Dossier d'Autorisation Environnementale concernant le programme d'aménagement hydraulique de lutte contre les crues et les inondations du Pansard et du Maravenne - Commune de la Londe les Maures (83)

Réponse à l'Avis CNPN du 2 septembre 2020

**Numéro du projet : 15MHY001**

**Intitulé du document : Réponse à l'Avis CNPN du 2 septembre 2020**

Figure 5 : Variantes étudiées testant différentes tailles de chenal dans la plaine du Bastidon (crues de janvier 2014)

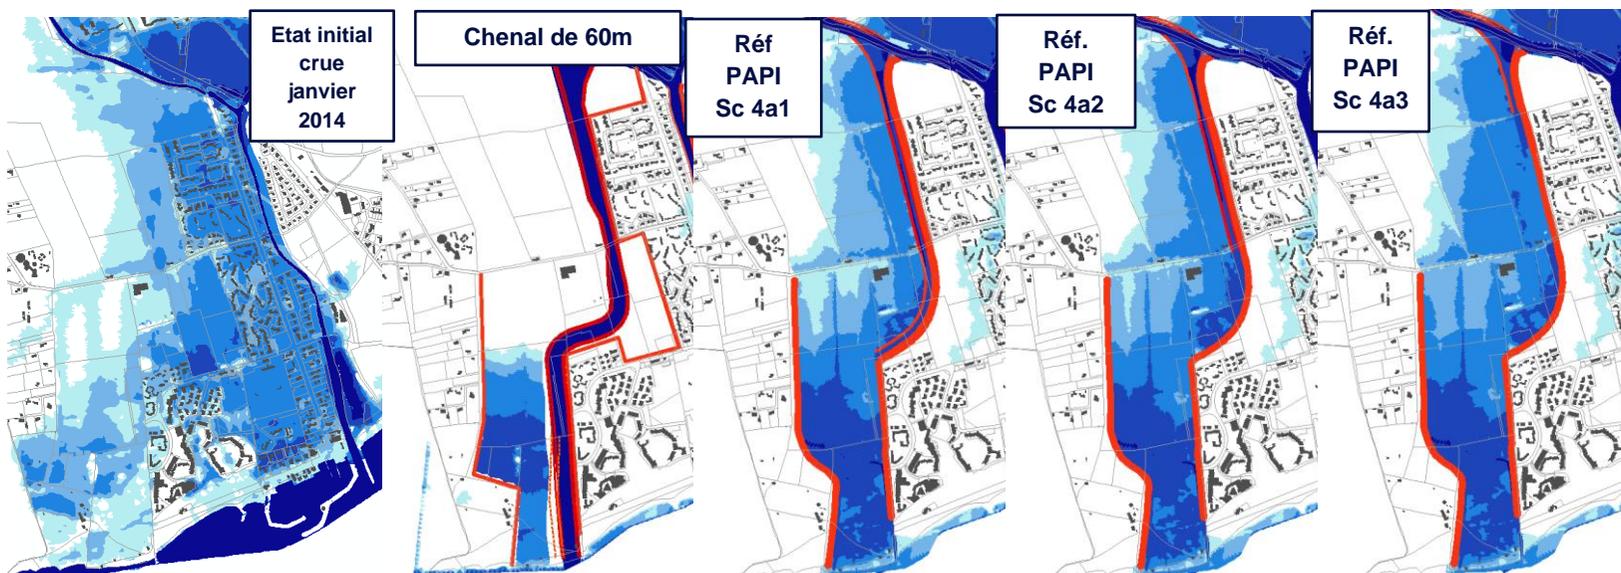
Fort d'une concertation complète des différentes parties prenantes du projet et en tenant compte des différentes réglementations et protections applicables à la plaine du Bastidon. Les variantes testées pour une occurrence de crue de type Janvier 2014 (crue de protection du projet) sont présentées dans la cartographie ci-après.

Figure 7 : Coupe envisageant la création d'une digue de protection sur une largeur d'environ 14 m associé au fossé

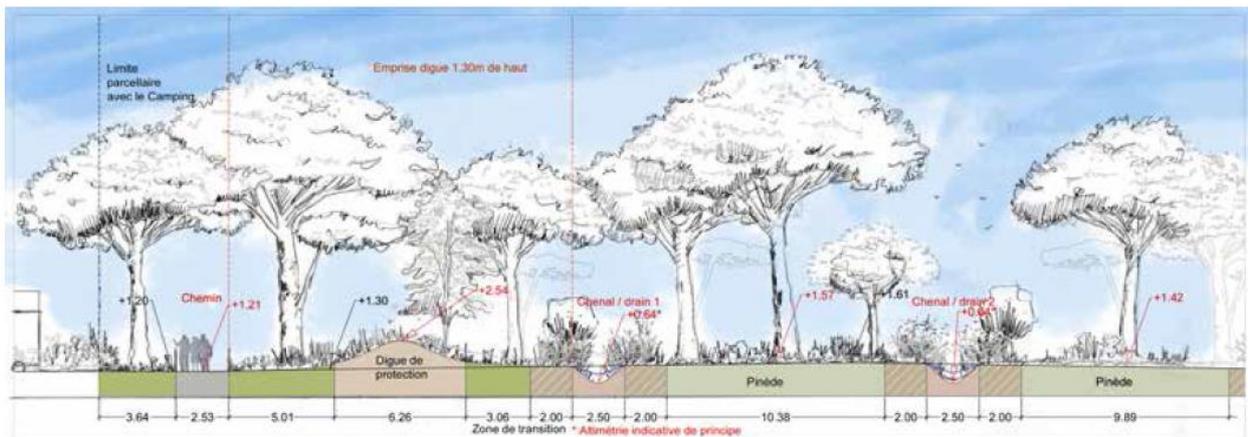
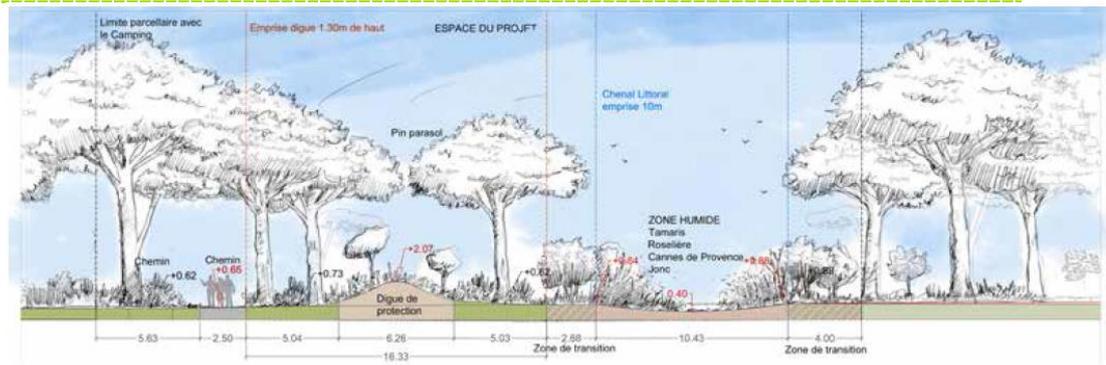
L'emprise de ces digues étant trop impactante (16 m de large) par rapport à la végétation existante, en particulier les pins parasols (entre 80 et 100 sujets touchés par le travaux), le projet hydraulique et paysager s'est orienté sur le choix des palplanches.

Enfin, dans la démarche de limitation des emprises travaux et aménagements au niveau de la pinède du Bastidon, les digues de protection de enjeux prévues en terre ont été remplacées par des rideaux de palplanche. Le surcoût de ce choix d'aménagement est estimé à 900 000 € (soit environ le double du prix initial).

Ainsi la largeur de l'emprise impactée à terme dans la pinède du Bastidon passe d'une vingtaine de mètres à 1 m environ. En phase travaux 3 m environ de part et d'autre des palplanches devront être ponctuellement impactés mais cet impact ne sera que temporaire.

Figure 9 : Adaptation du tracé de la digue aux enjeux environnementaux.

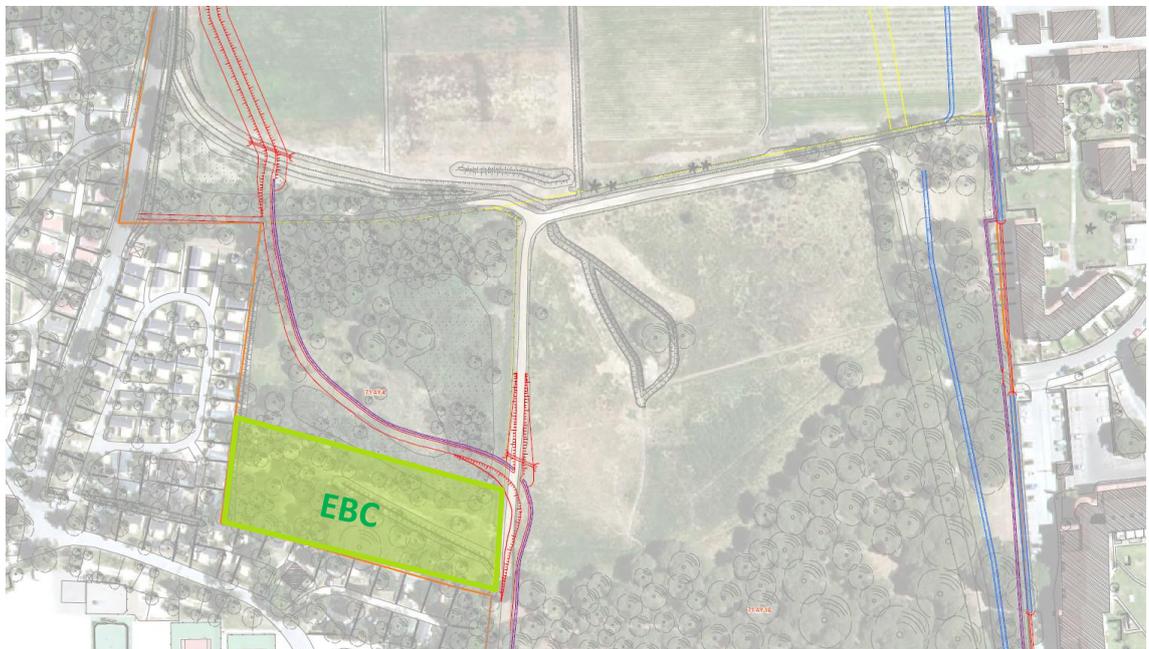
Le positionnement du système d'endiguement doit être réalisé au plus près des enjeux humains. Toutefois dans l'étude d'avant-projet du programme d'aménagement un positionnement fin des digues a permis d'éviter un secteur contenant un Espace boisée classé au nord-ouest de la pinède du Bastidon et d'une manière générale maximum d'arbres (cf. cartographie ci-dessous).

Figure 10 : Cartographies présentant les scénarios 1 et 2 et les enjeux liés au milieu naturel en présence

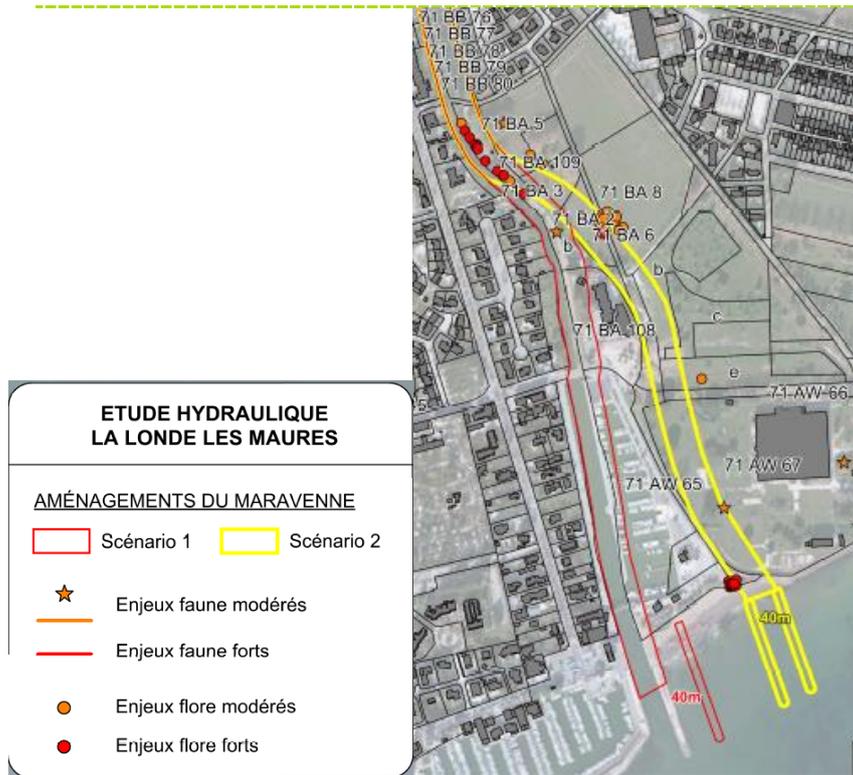
- Scénario 1 : Le recalibrage du Maravenne sur une largeur de 40m jusqu'à la mer.  
Ou
- Scénario 2 : La création d'un chenal de délestage en parallèle du port de 40 m de largeur sans modification du Maravenne (conservation du gué actuel)

Le scénario 1 a donc été écartée. Un autre scénario hydrauliquement équivalent au scénario 2 a ensuite été étudié afin de limiter l'ampleur des aménagements projetés. Le scénario 3 : la création d'un chenal de dérivation du port de 25 m incluant la reprise du gué du port. Dans ce cas, le chenal de dérivation et le lit actuel du Maravenne participe à augmenter l'évacuation actuelle des crues.

Figure 20 : Adaptation du programme d'aménagement des travaux

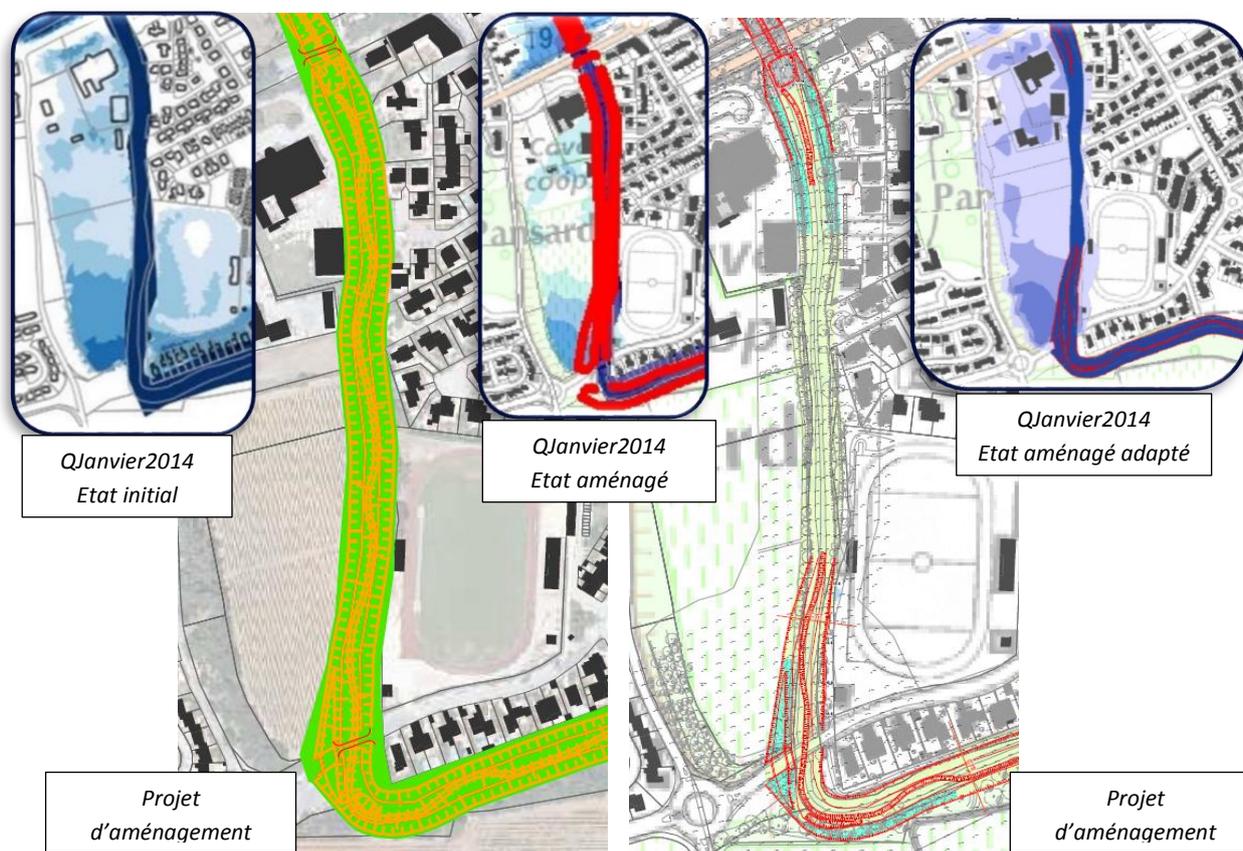
En ce qui concerne le Pansard, un tronçon recalibré supplémentaire de 500 m avait été envisagé au départ (cf. figure ci-après). Après concertation, ce tronçon a été retiré du programme permettant ainsi de limiter la réalisation de travaux impactant dans le Pansard tout en continuant d'éviter les débordements en rive gauche.

Ce secteur, en amont de l'avenue Henri Matisse, où les surfaces granulométriques favorables au développement de frayères sont les plus importantes, notamment dans les successions de type plat lent / chenal lotique et plat lent / radier, qui représentent la majorité du linéaire de ce tronçon très homogène du point de vue morphologique **sera donc évité**, réduisant ainsi l'impact initial du programme d'aménagement (voir cartographie ci-après).
